**Modulo per la presentazione delle osservazioni per i piani/programmi/progetti sottoposti a procedimenti di valutazione ambientale di competenza statale**

**ID: Codice procedura (ID\_VIP/ID\_MATTM): 12691**

**“Progetto di un impianto eolico denominato "Pitigliano" ubicato nei comuni di Pitigliano (GR) e Sorano (GR) costituito da 20 (venti) aerogeneratori di potenza nominale 7,0 MW per un totale di 140,0 MW con relative opere connesse ed infrastrutture indispensabili”**

## TESTO DELLE OSSERVAZIONI

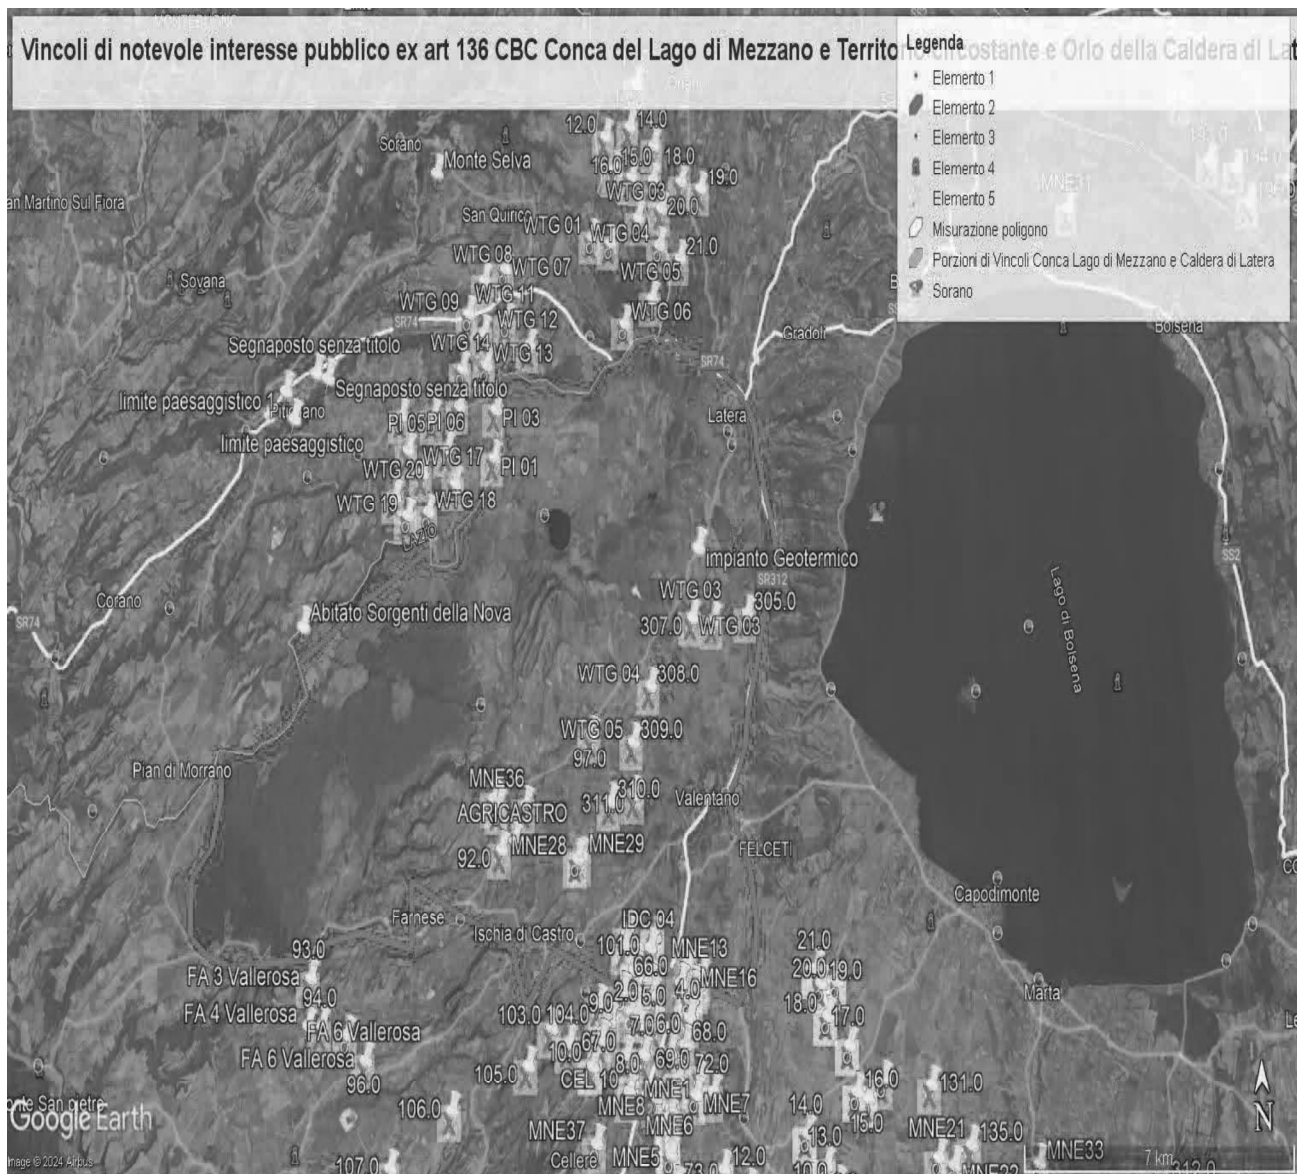
Al contrario si evidenzia che l'impianto eolico industriale citato non solo ricadrebbe con tutti e 20 gli aerogeneratori all'interno delle fasce di rispetto di 3 km di due vincoli paesaggistici di notevole interesse pubblico esistenti nella Regione Lazio e con una parte di essi nel vincolo paesaggistico del Centro abitato di Sorano ( GR) quindi in aree non idonee all'installazione di impianti di energia rinnovabile. Addirittura, alcuni aerogeneratori sarebbero ubicati a poche centinaia di metri dai perimetri dei due vincoli paesaggistici laziali ex art 136 del CBC.

Come è illustrato nell'immagine si ribadisce che l'impianto industriale "Pitigliano" ricade completamente all'interno delle fasce di rispetto dei due vincoli di notevole

**IMMAGINE n. 3 Impianto eolico industriale "Pitigliano" e distanze aerogeneratori dai Vincolo "Orlo della Caldera di Latera.**

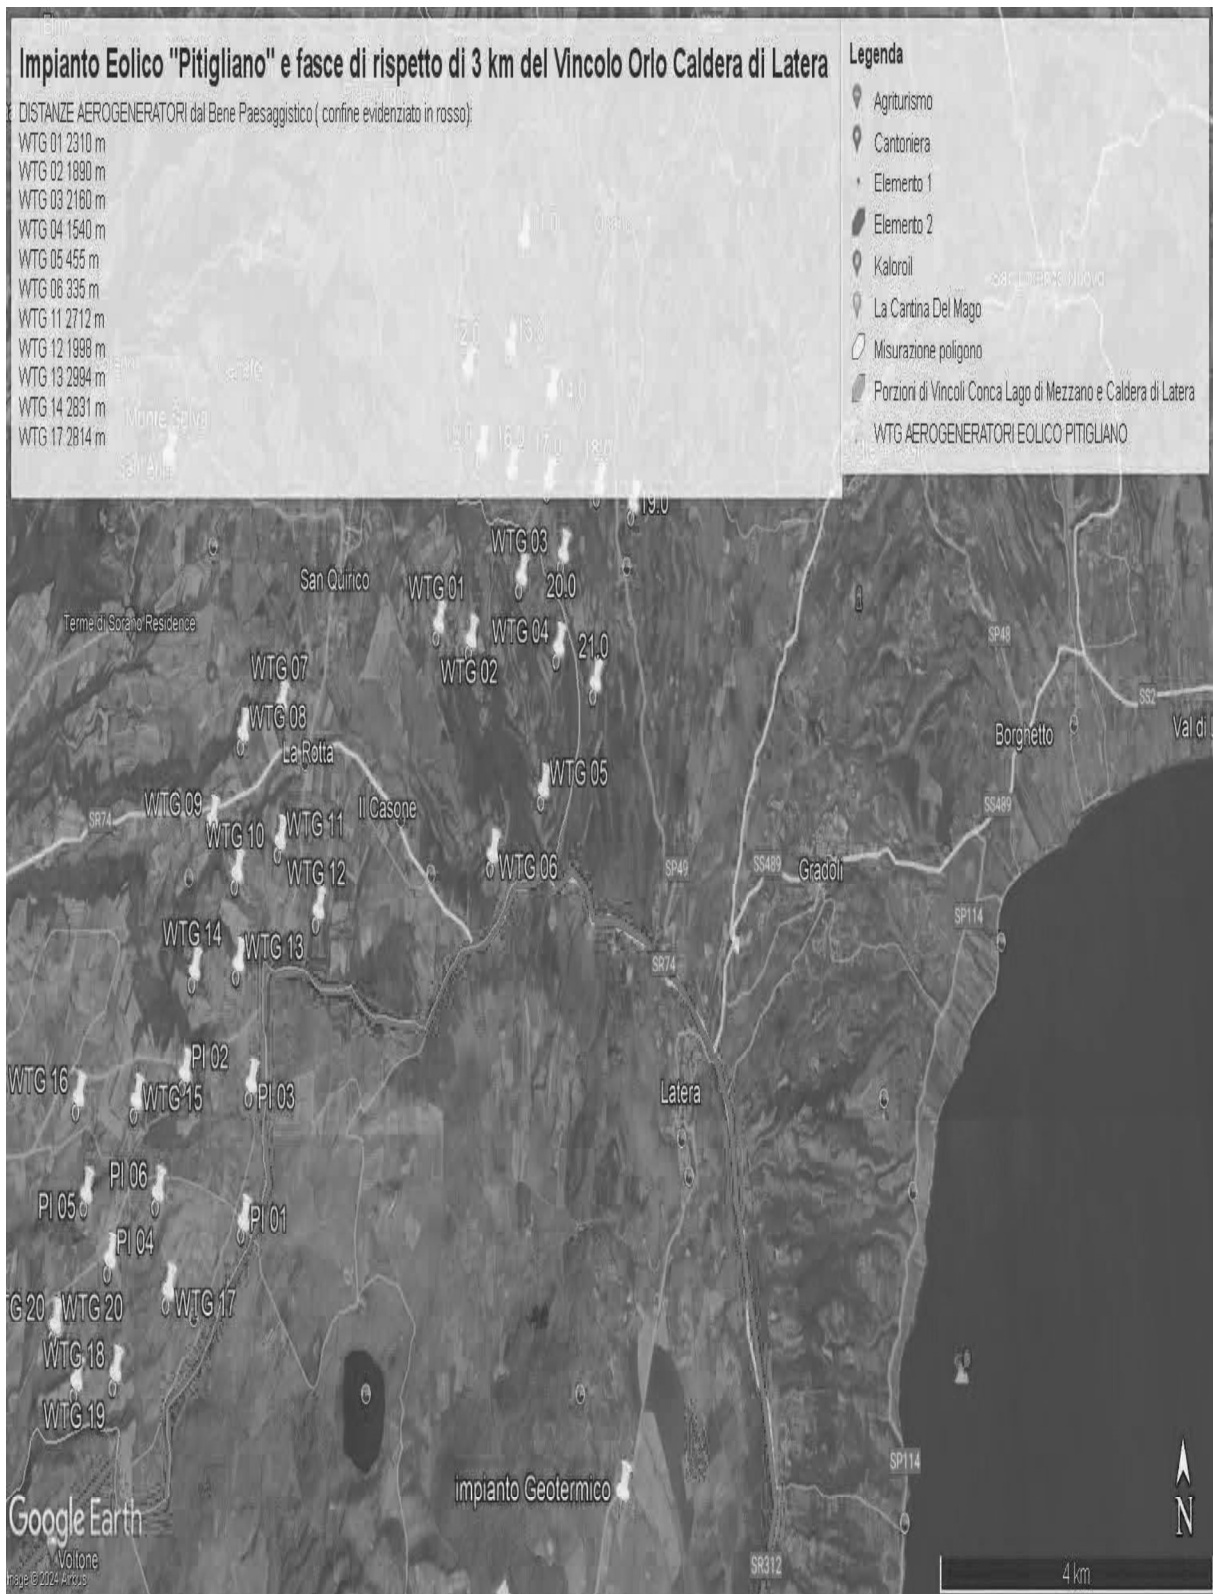
Concludendo, si evidenzia ancora che la proponente non effettuando la procedura prevista dalla Parte III delle Linee Guida nazionali ha ignorato un vincolo paesaggistico di notevole interesse pubblico istituito con un provvedimento del Segretariato regionale del Ministero della Cultura per il Lazio che ha emanato il Decreto di dichiarazione di notevole interesse pubblico n. 22 del 15.02.2024 ai sensi e per gli effetti dell'art. 136, co. 1, lett. c) e d) del decreto legislativo 22 gennaio 2004, n. 42, "Ambito paesaggistico, geologico e geomorfologico dell'orlo della caldera di

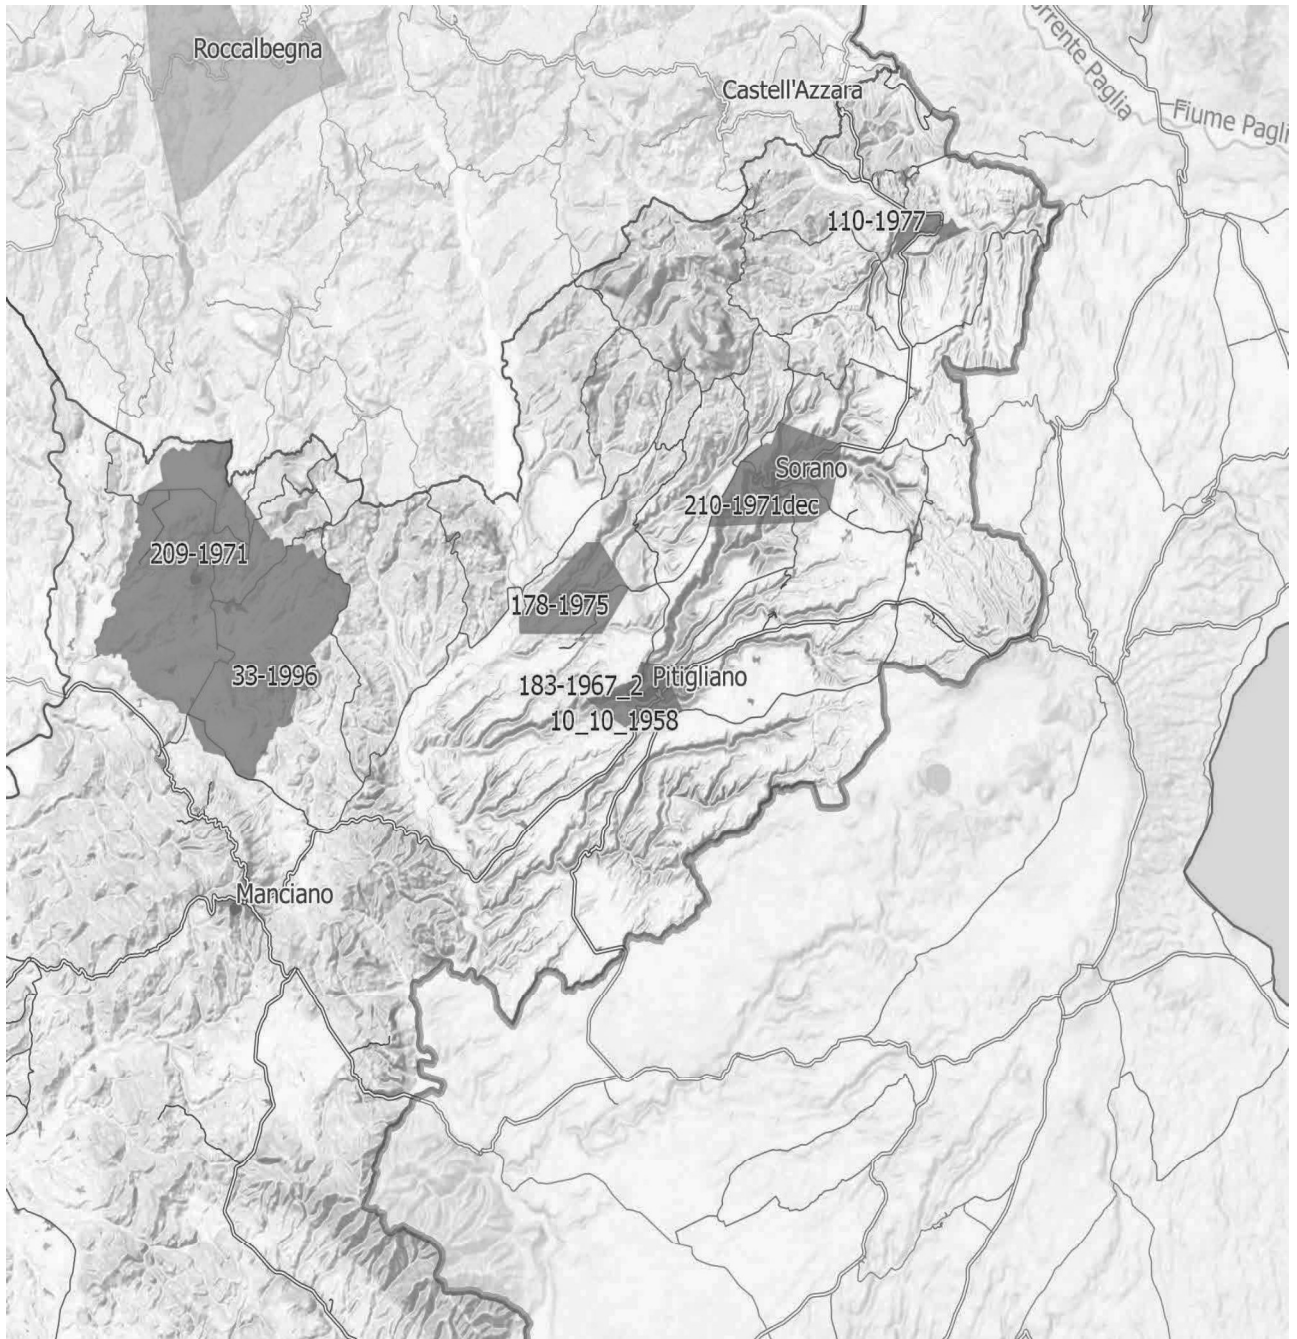
*Inoltre, come sostiene la Proponente parte dell'impianto si verrebbe a trovare a 3,5 km dal centro abitato di Sorano. Infatti, tre degli aerogeneratori WTG 08, 09, 10 sono addirittura all'interno delle fasce di rispetto dei 3 km del suo vincolo paesaggistico di notevole interesse pubblico ex art 136 del CBC. Si evidenzia che così si crea*

un'ulteriore incompatibilità con la tutela del Paesaggio.

**IMMAGINE n 5.** Mappa eolici elaborata dall'Associazione Amici della Terra. La mappa evidenzia il cumulo degli impianti tra Lazio e Toscana.

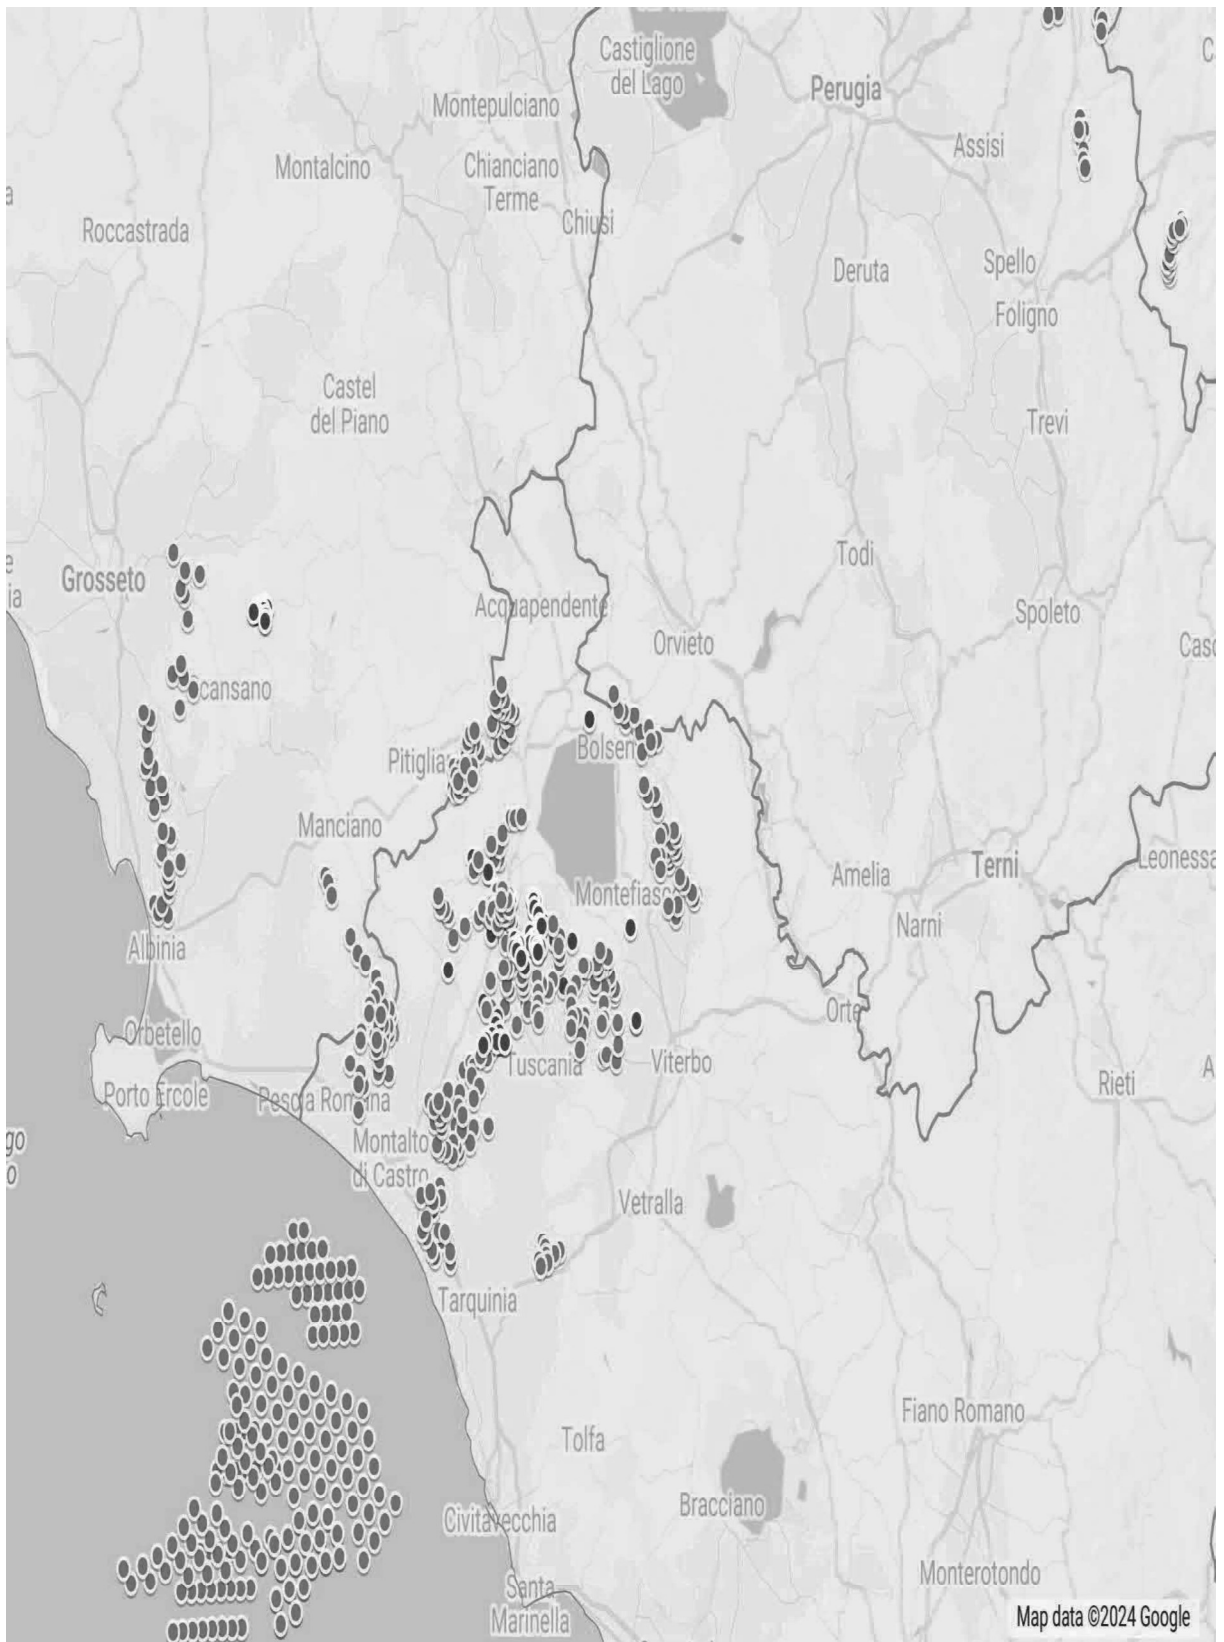
Riguardo al cumulo degli impianti FER, le mappe prodotte dalla proponente riguardano, come già evidenziato, soltanto una parte molto piccola degli impianti FER dell'area intermedia e vasta e in particolare di quelli eolici che contribuiscono a creare un notevole cumulo e la saturazione del territorio tosco laziale. Riguardo al cumulo dei soli impianti eolici si riporta la mappa dell'intervisibilità degli impianti eolici elaborata dall'Associazione nazionale “Amici della Terra”.

Se agli impianti eolici rappresentati qui sopra che non comprendono sia l'impianto eolico Pitigliano e le altre 14 pale del progetto eolico in verifica amministrativa sempre nel territorio di Pitigliano si aggiungono i migliaia di ettari (7000 fin'ora) di territorio occupato dagli impianti fotovoltaici e agrivoltaici e dalle altre tipologie appare chiaro il numero spropositato degli impianti FER nella bassa toscana e nella Tuscia.
